**antsat Serie AS 700  
e AS Q8****Sostituzione nuovo display****Modifica  
connessione cavo  
piatto del touch  
screen****Preparazione del banco di lavoro:**

Fig.2 Nuovo display: Cavo Piatto del Touch screen ruotato di 180°.

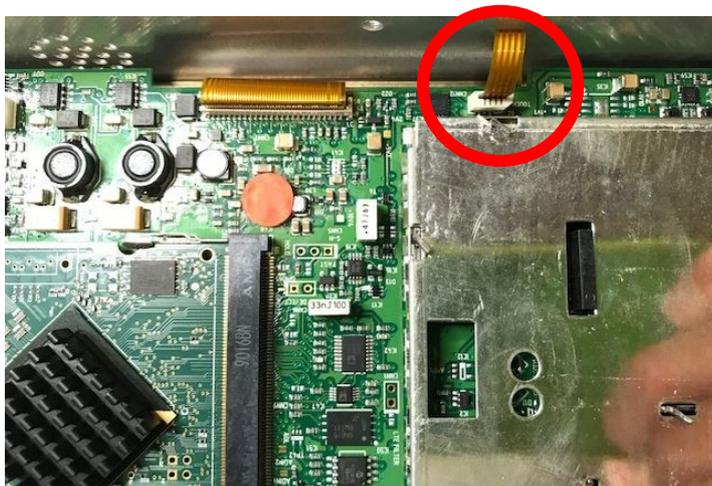
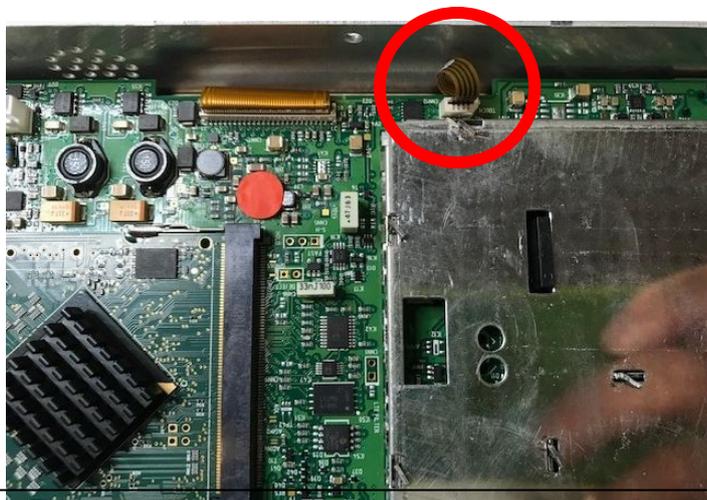
1. Aggiornare lo strumento all'ultima versione FW disponibile sul nostro sito web [www.roverinstruments.com](http://www.roverinstruments.com);
  2. Applicare la procedura esistente per la sostituzione del display;
  3. La differenza con la procedura precedente riguarda come collegare il cavo piatto del touch screen:
    - a. Il cavo piatto del touch screen (rif. Cerchio rosso in Fig. 2) dev'essere collegato alla scheda madre con una rotazione di 180°;
    - b. Questa rotazione consente ai contatti del touch di corrispondere a quelli della presa della scheda madre. Se per errore il cavo non viene ruotato, il touch screen non funzionerà ma non verrà fatto alcun danno alla scheda madre del misuratore né al pannello touch.
- a. Rimontare lo strumento  
Rimontare lo strumento seguendo la procedura esistente.
